核燃料輸送物設計変更承認申請書の一部補正について

熊原第 23-026 号

令和 5 年 6 月 20 日付熊原第 23-018 号をもって申請しました核燃料輸送物設計変更承認申請書について、下記の通り一部補正を致します。

NFI-V 型

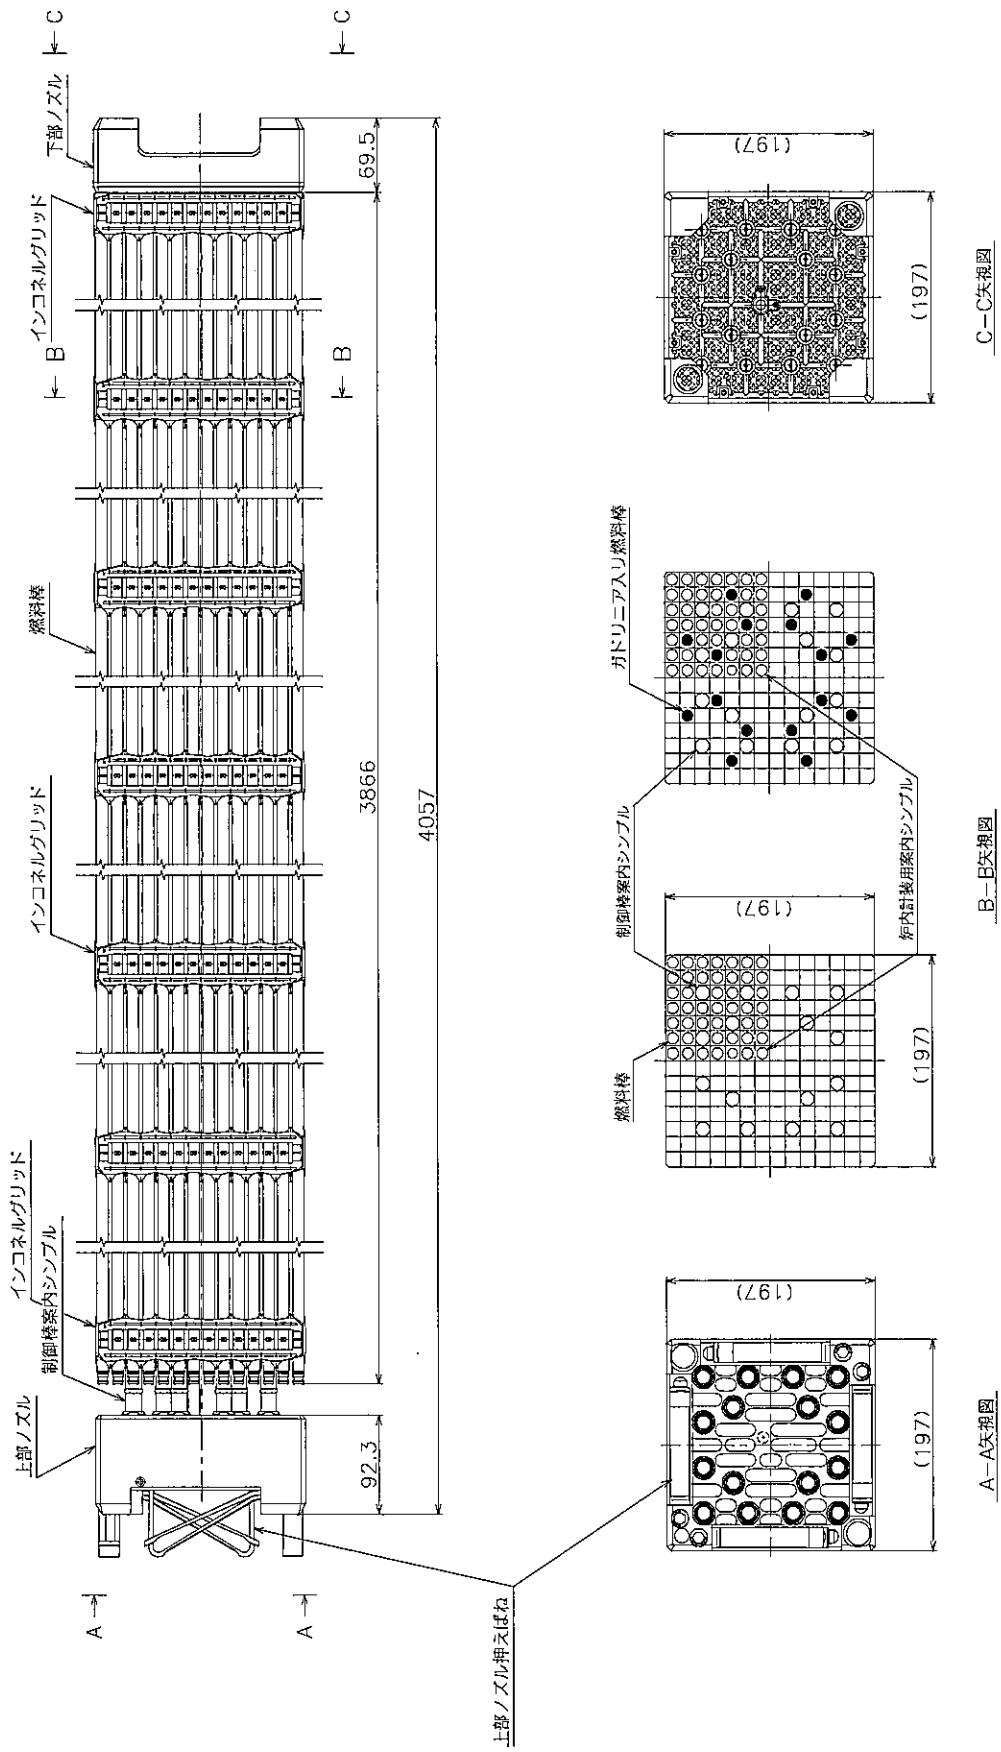
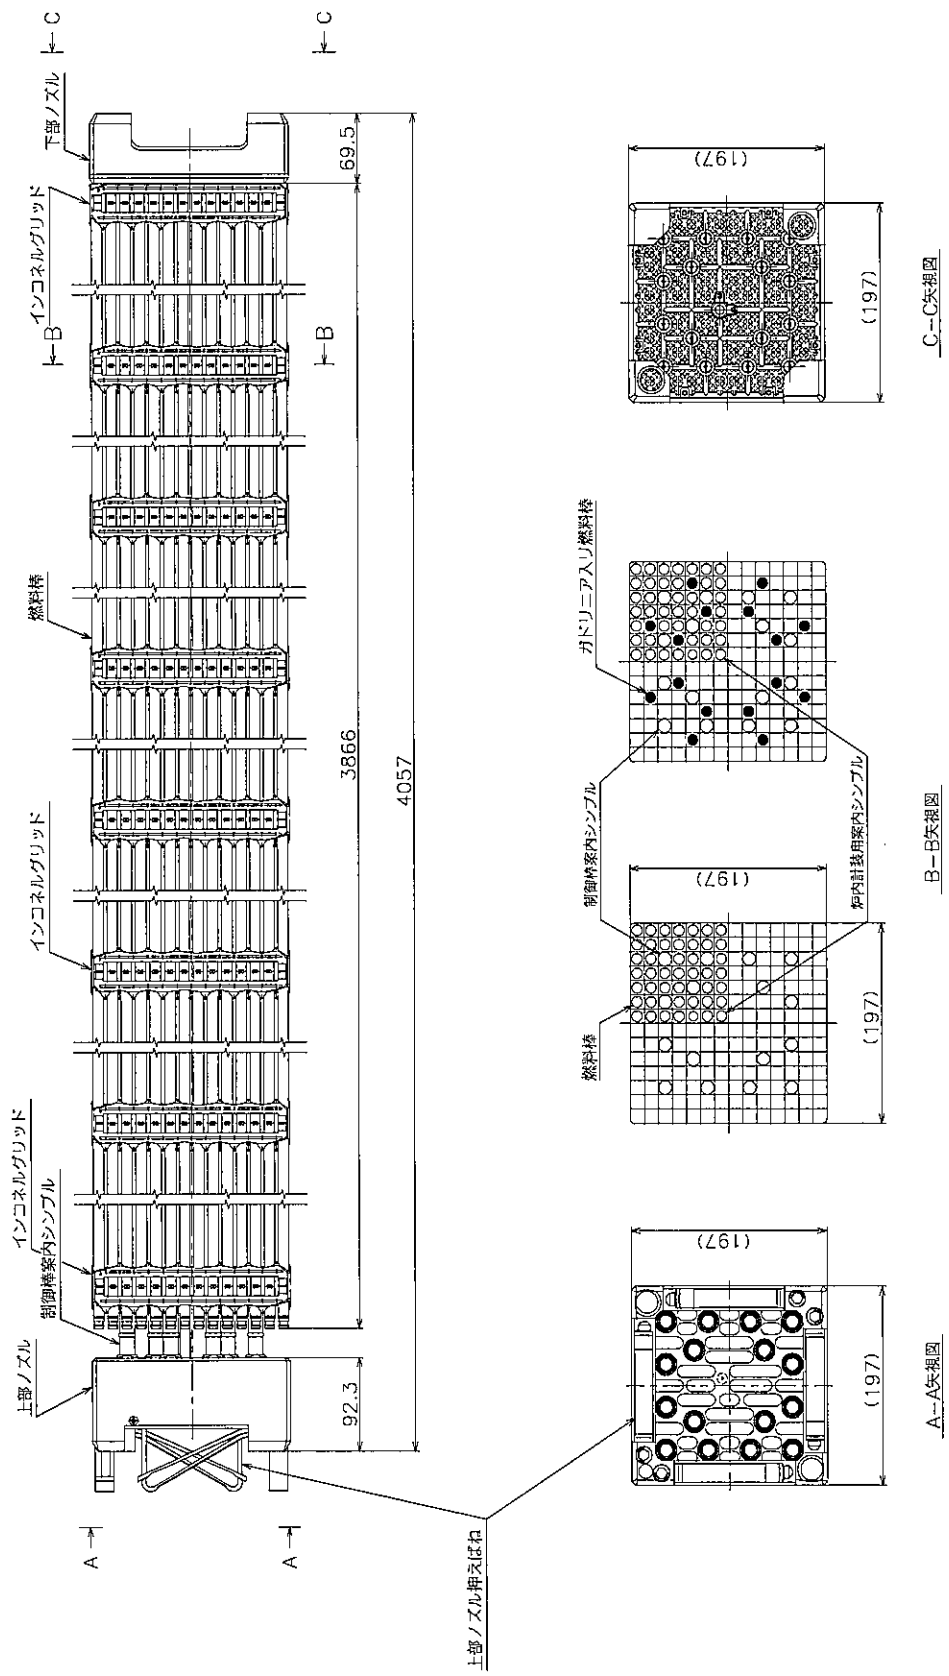
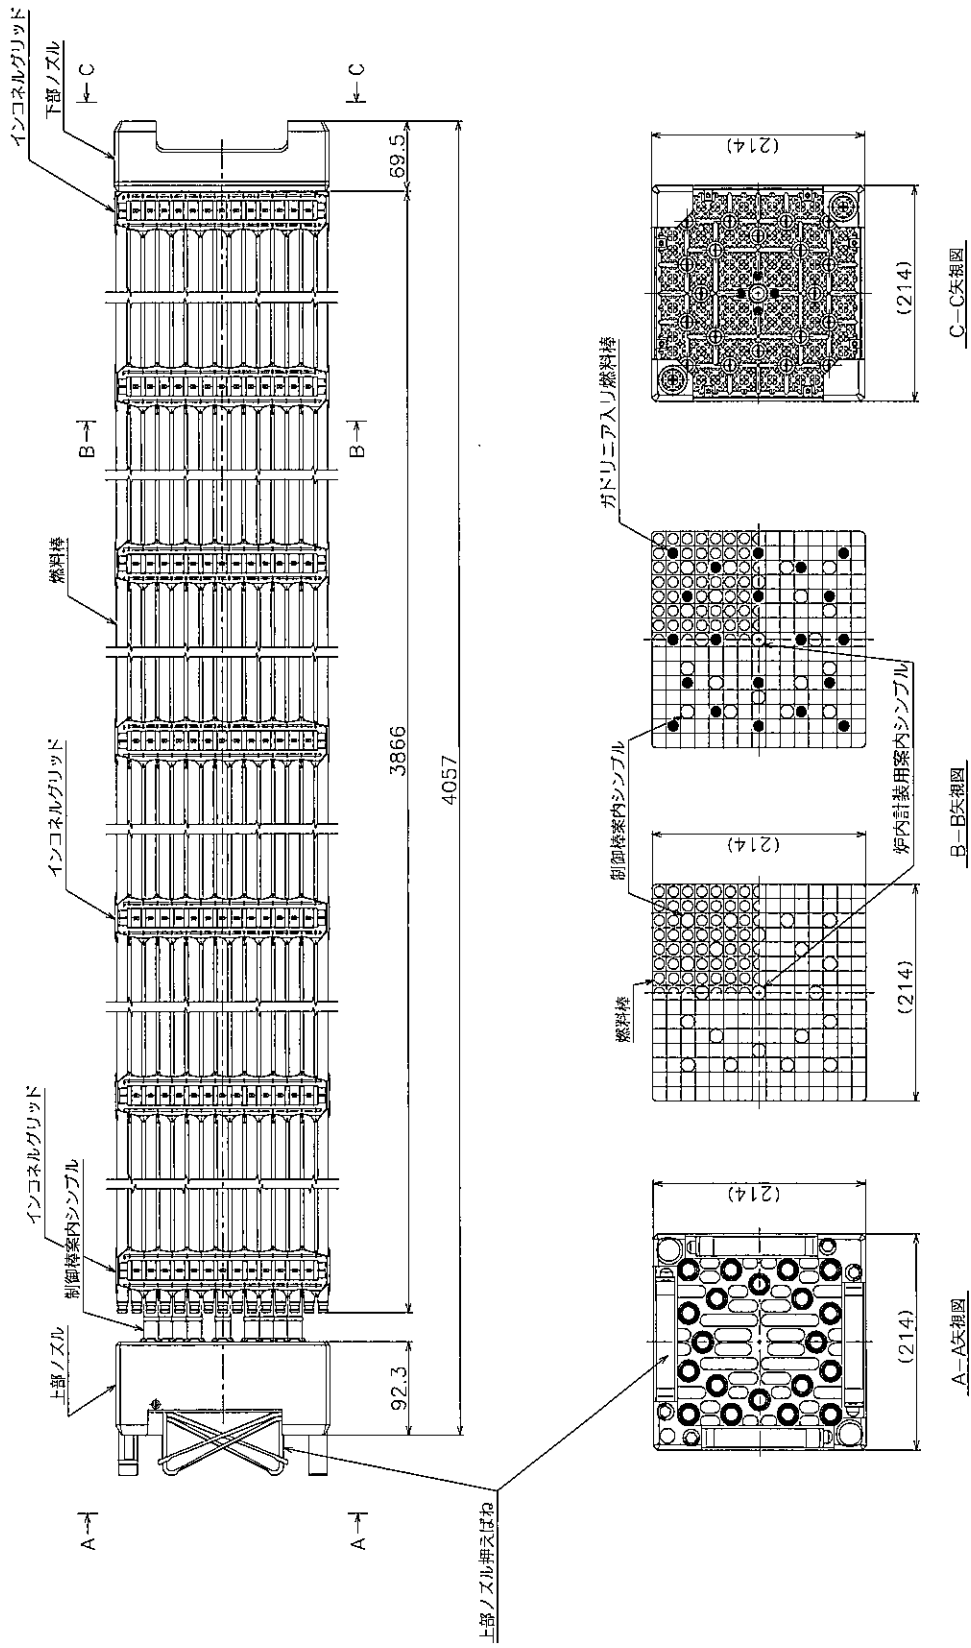
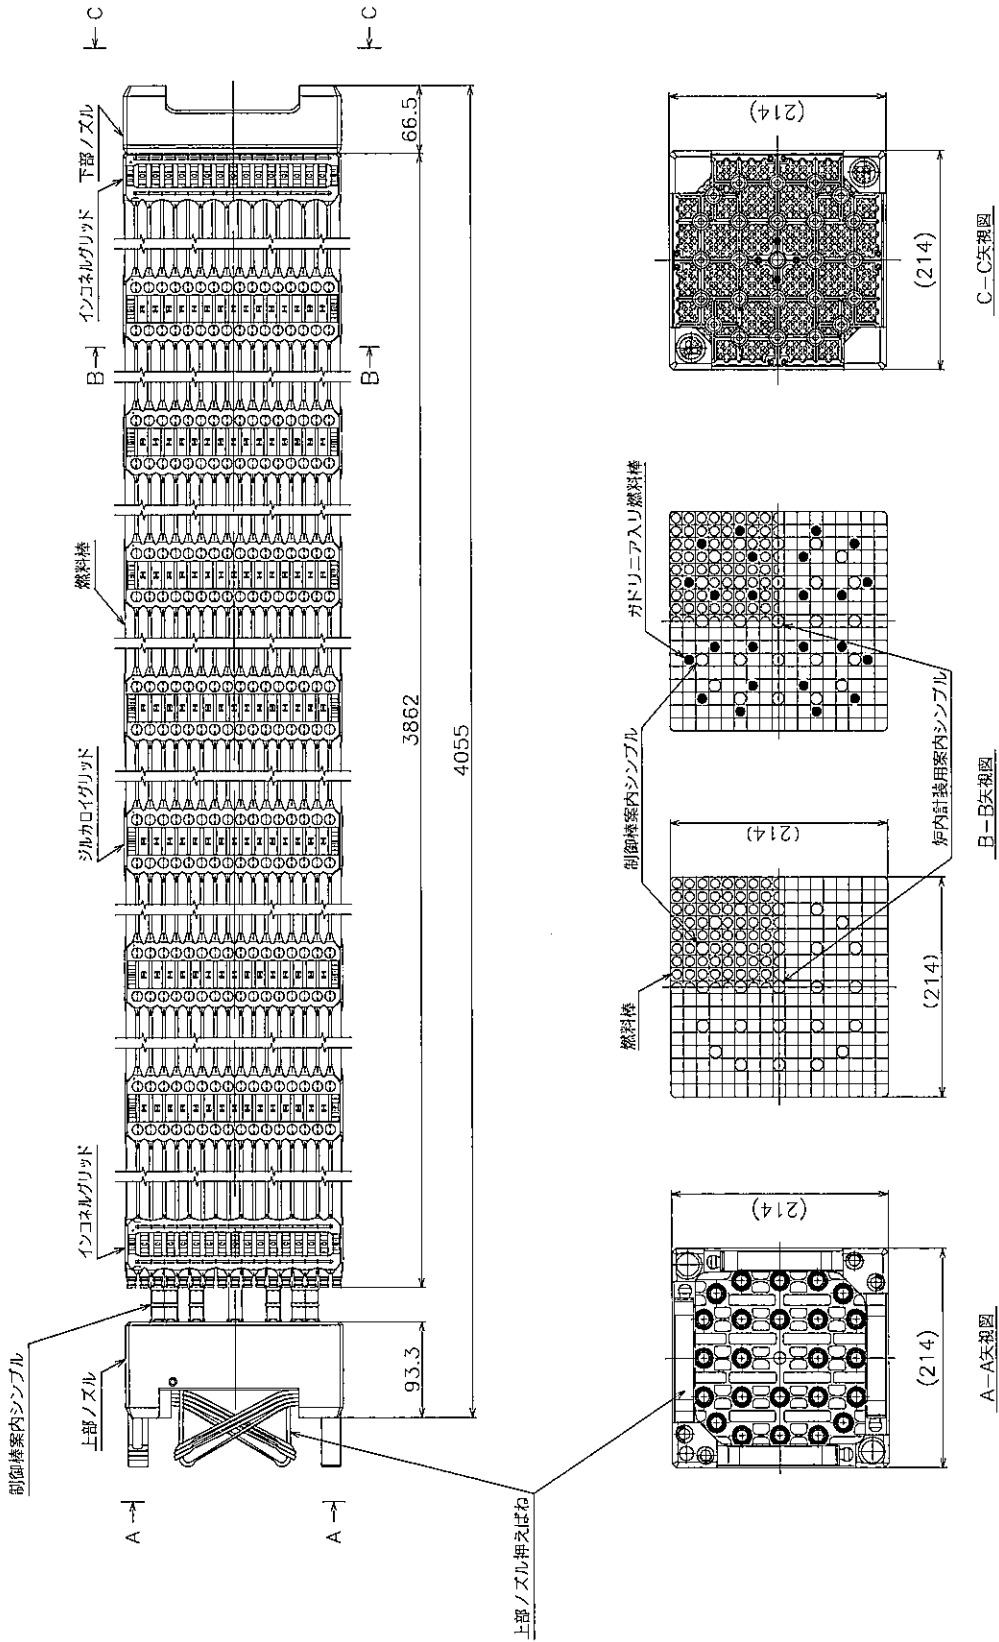
頁番号	変更箇所	補正前 (熊原 23-018 号 別紙 1)	補正後 (熊原 23-026 号 別紙 1)
(イ)-18	(イ)-D(1)	<p>・・・、この燃料棒を燃料集合体構成部材を用いて、14×14、15×15 又は、17×17 の正方形配列の燃料集合体に組立てたもの並びにこの燃料棒を専用バスケットに収納した燃料棒組立体である。燃料集合体及び燃料棒組立体の形状を図(イ)-10 から図(イ)-14 に示す。</p>	<p>・・・、この燃料棒を燃料集合体構成部材を用いて、14×14、15×15 又は、17×17 の正方形配列の燃料集合体に組立てたものである。燃料集合体の形状を図(イ)-10 から図(イ)-13 に示す。</p>
(イ)-18	(イ)-D(3)	<p>・・・、両端を溶接して密封した燃料棒を、燃料集合体構成部材を用いて 14×14、15×15 又は、17×17 の正方形配列に組立てた燃料集合体並びに専用バスケット内に 10×10 の正方形配列で燃料棒を収納した燃料棒組立体が収納物となる。燃料集合体の構造は、図(イ)-10 から図(イ)-13 に示すように燃料棒、上下部ノズル、支持格子等から構成されている。燃料棒は、図(イ)-15 に示す構造で輸送物の密封境界としての性能を備え、支持格子は、燃料集合体の軸方向に 7 個、8 個又は 9 個配列され、燃料棒を弾性的に懸架している。</p> <p>燃料棒組立体の構造は図(イ)-14 に示すように、燃料棒、上下部ノズル、支持構造等から構成されている。支持構造は組立体の軸方向に 9 個配列され、燃料棒を弾性的に懸架している。</p>	<p>・・・、両端を溶接して密封した燃料棒を、燃料集合体構成部材を用いて 14×14、15×15 又は、17×17 の正方形配列に組立てた燃料集合体が収納物となる。燃料集合体の構造は、図(イ)-10 から図(イ)-13 に示すように燃料棒、上下部ノズル、支持格子等から構成されている。燃料棒は、図(イ)-14 に示す構造で輸送物の密封境界としての性能を備え、支持格子は、燃料集合体の軸方向に 7 個、8 個又は 9 個配列され、燃料棒を弾性的に懸架している。</p>

図(イ)-14 燃料棒構造図 (例)

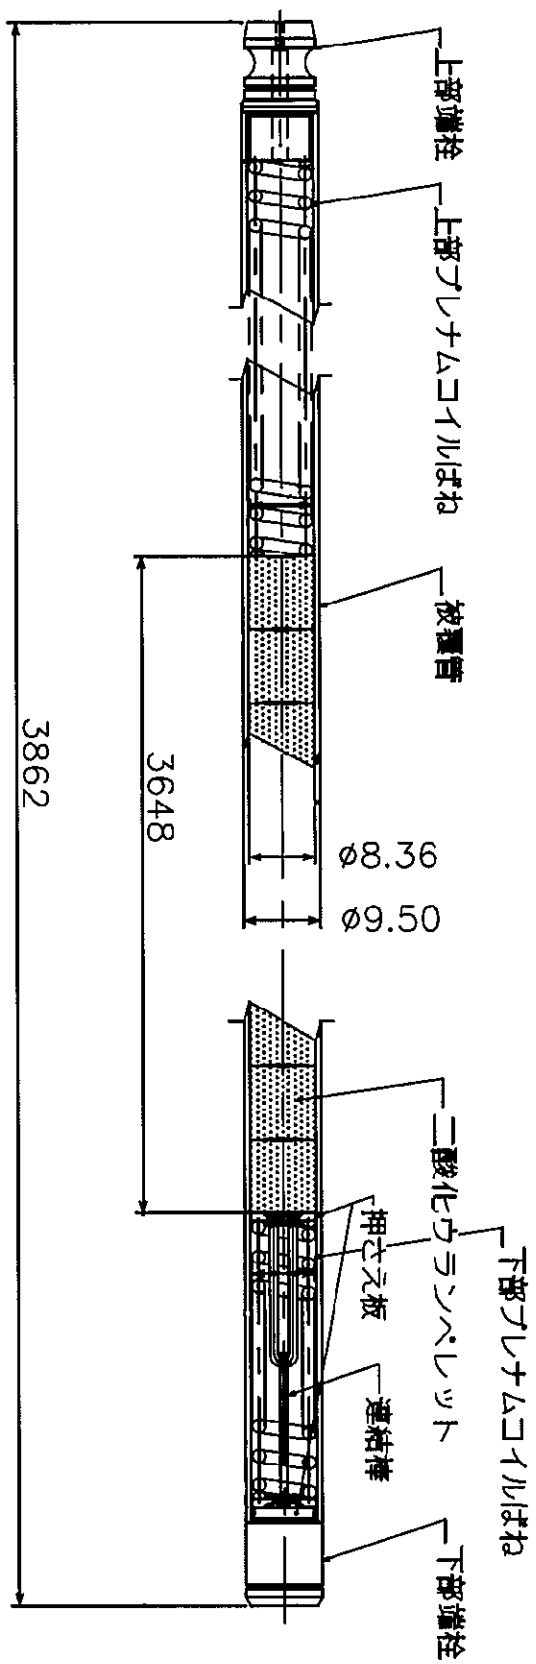
頁番号	変更箇所	補正前 (熊原 23-018 号 別紙 1)	補正後 (熊原 23-026 号 別紙 1)
(イ)-22	(イ)-D(9)	ii)最大収納量 燃料集合体 2 体もしくは燃料棒組立 2 体	ii)最大収納量 燃料集合体 2 体
(補正前の (イ)-27)	(補正前の図 (イ)-14)		(図を削除)
